TEAM RUIMTELIJKE
KWALITEIT

Onderwerp

second opinion Deventerstraatweg, Zwolle

Deventerstraatweg 7a en 11a, Zwolle

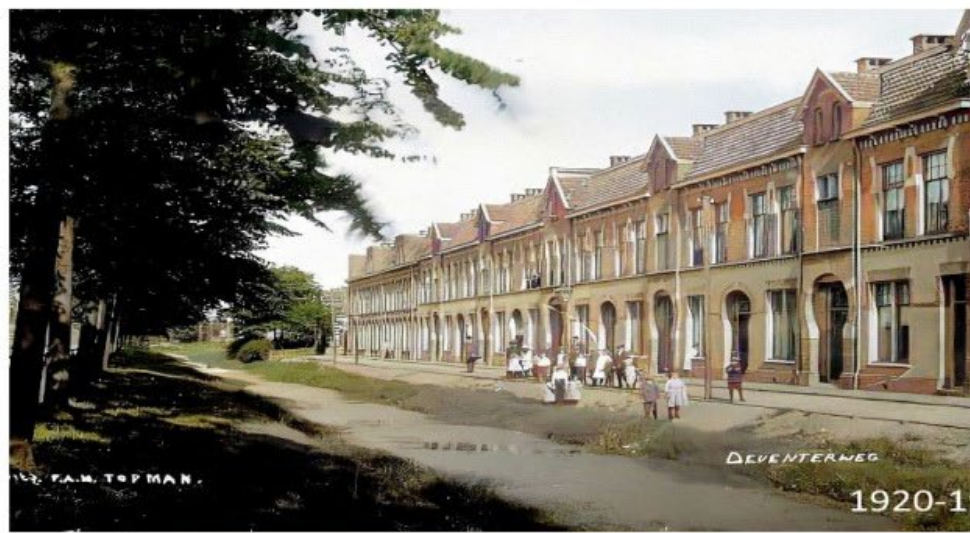
een ernstige verstoring

de krachtige horizontale noklijn op ca. 10 meter bij twee panden wordt onderbroken naar 13 meter, met een opvallend verticale uitstraling.

bij de twee individuele panden een onevenwichtige verhouding tussen onderbouw en kapvolume die inbreuk maakt op de beeldkwaliteit van het gehele woonblok aan de Deventerstraatweg.

De dakvorm oogt te manifest in relatie tot de onderbouw.

de vormkwaliteit van het gehele ensemble aan de Deventerstraatweg valt te prevaleren boven de individuele uitstraling van individuele panden daarin.
